2. Irregularidade I – Jazidas de solo: disponibilização, custo do material e alocação do risco

3. Irregularidade II – Fundações em estacas: esforço horizontal do solo mole não considerado

4. Irregularidade III – Filtro de areia: erro de quantificação e areia sem caracterização nem fonte

— RT-06, p. 54 e 55 (Prints 6 e 7)

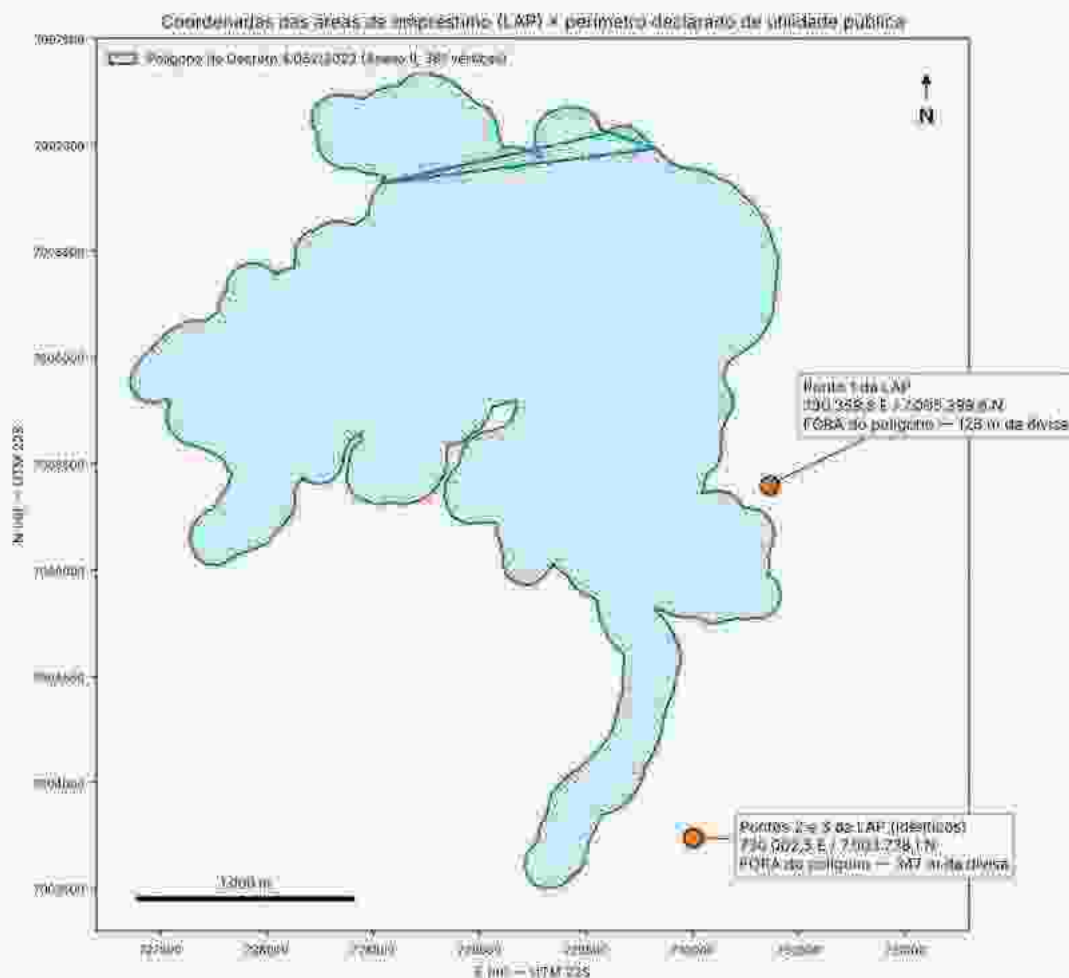
JS-01: "Esta área possui potencial de expansão na direção sul, não investigado." JS-02: "A área possui potencial de expansão lateral, não investigado."

Figura 2.3: Localização das Jazidas de Solo (JS-01, JS-02 e JS-03)

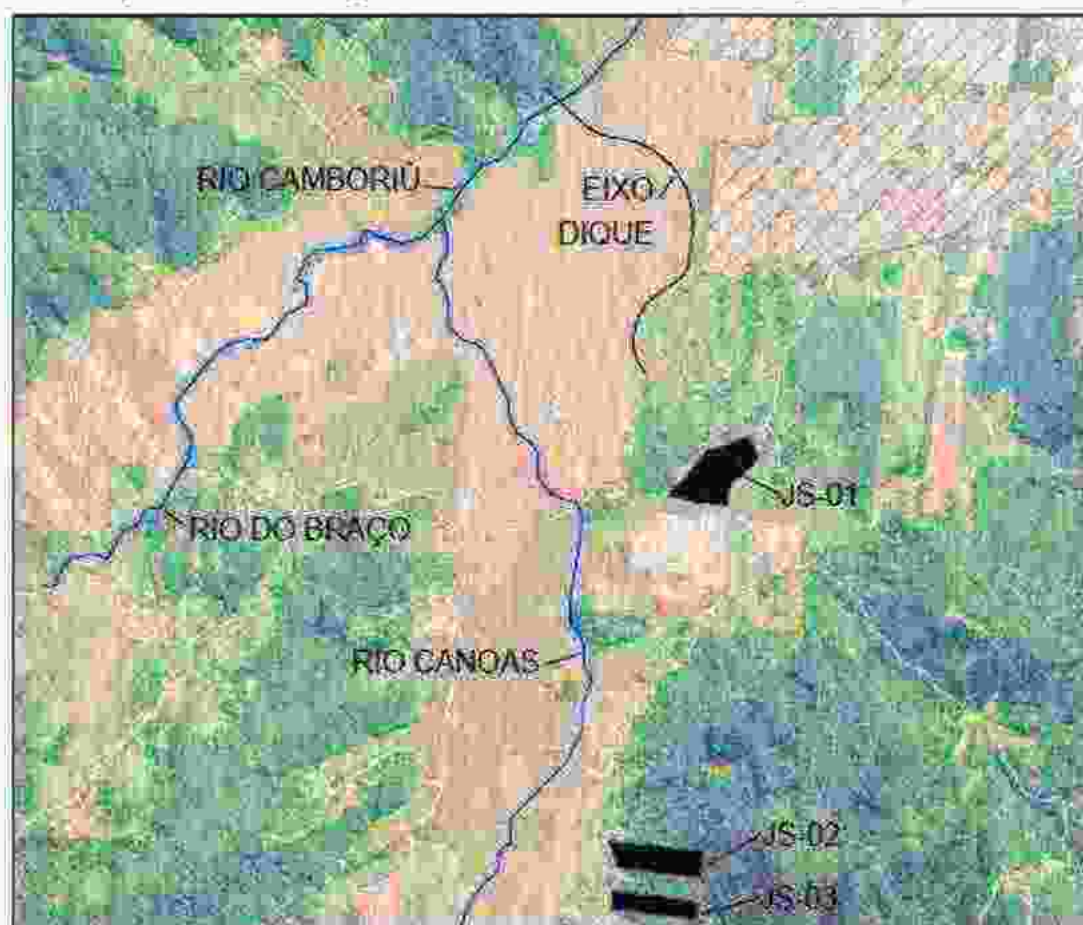
A localização das jazidas consta da Figura 2.3 e da Figura 3.20 do RT-06 (Prints 4 e 5). Na JS-01 há uma casa existente e uma linha de transmissão com duas torres (Print 6).
